WNIOSEK

w sprawie projektu budowy ul. Ostromeckiej w Niwach.

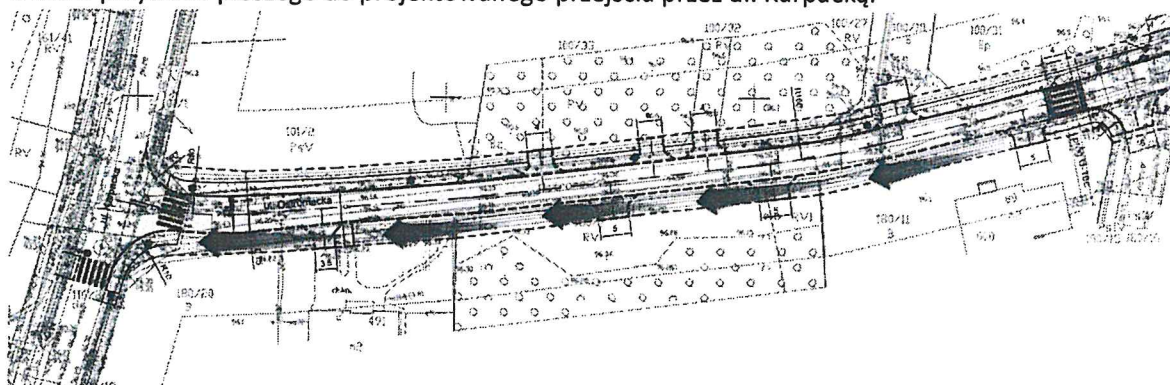
- 2) Propozycja projektanta nie współgra z naturalnym wykorzystaniem i rzeczywistym ruchem pieszych, który będzie miał miejsce przy ul. Ostromeckiej. Należy spodziewać się, że głównym celem pieszych będzie przystanek autobusu, który znajduje się przy ul. Rybinieckiej, zaś projektowane rozwiązanie kieruje pieszego w stronę ul. Centralnej poprzez usytuowanie przejścia dla pieszych po stronie południowej ul. Karpackiej. Mieszkańcy również wychwycili ten element, czego dotyczyły uwagi. W związku z powyższym zwracam się z uprzejmą prośbą o analizę dwóch wariantów zmiany projektu:

- a) Usytuowanie przejścia dla pieszych przez ul. Karpacką od strony ul. Rybinieckiej. (Rozwiązanie zostało omówione z pracownikiem merytorycznym podczas wizji terenowej w dn. 18.07).

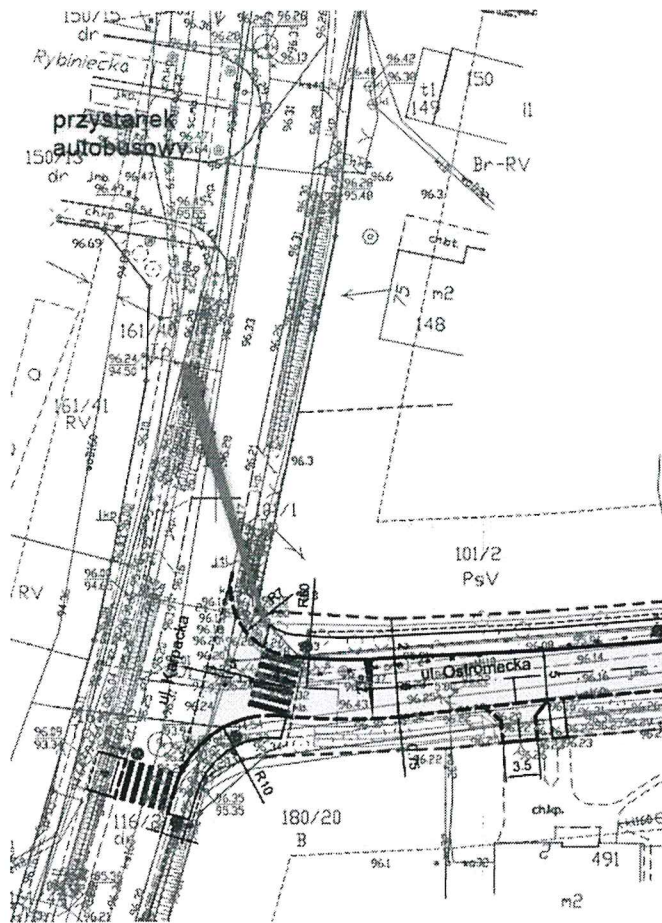
- Alternatywnie, w przypadku absolutnych przeszkód blokujących rozwiązanie z pkt a):
- b) Zmianę usytuowania chodnika na odcinku zaznaczonym na poniższym rzucie projektu na drugą stronę jezdni. Pozwoli to na zlikwidowanie przejścia na skrzyżowaniu z ul. Karpacką, a także przysunie pieszego do projektowanego przejścia przez ul. Karpacką.

Powyższe propozycje argumentuję faktem, iż przy bieżącej koncepcji istnieje duże ryzyko, iż piesi będą skracać drogę przechodząc przez ul. Karpacką w miejscu niedozwolonym.
